新竹縣政府工程查核代表照片表

工程名稱：華山國中 110 年操場跑道整修工程

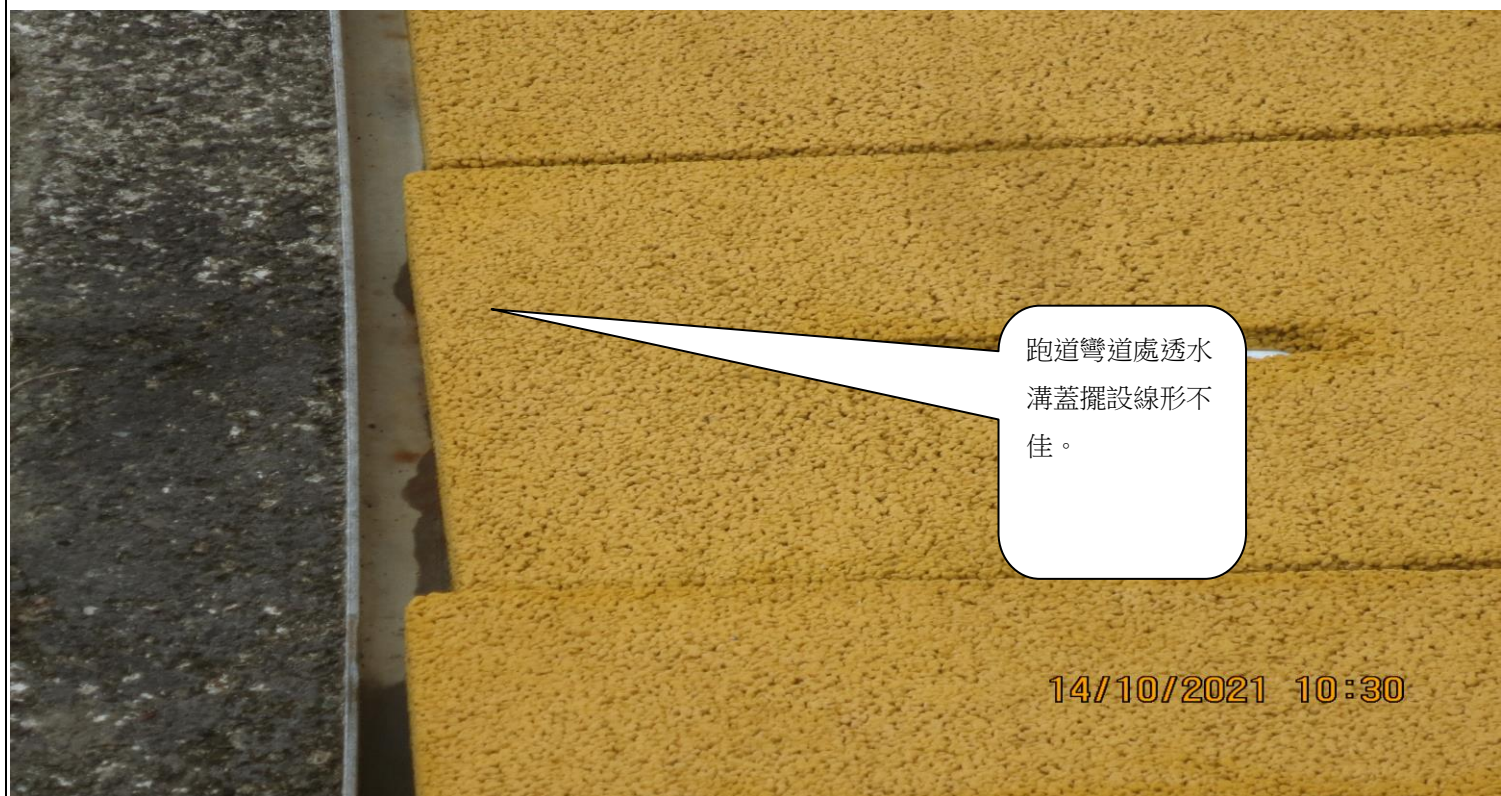
. 操場內有施工廢棄物(原有水溝蓋)未清除。

跑道彎道處透水溝蓋擺設線形不佳。

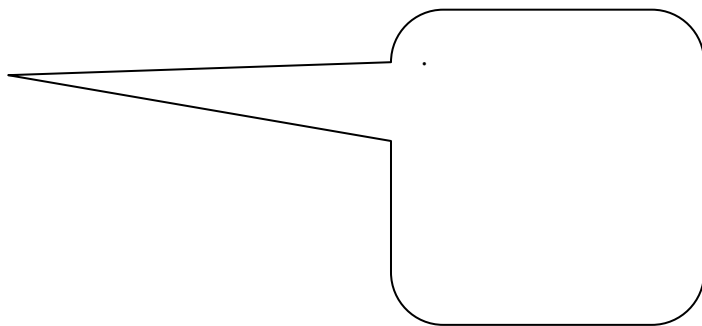
PP 跑道接縫密合控制部分不均，請全面檢視。
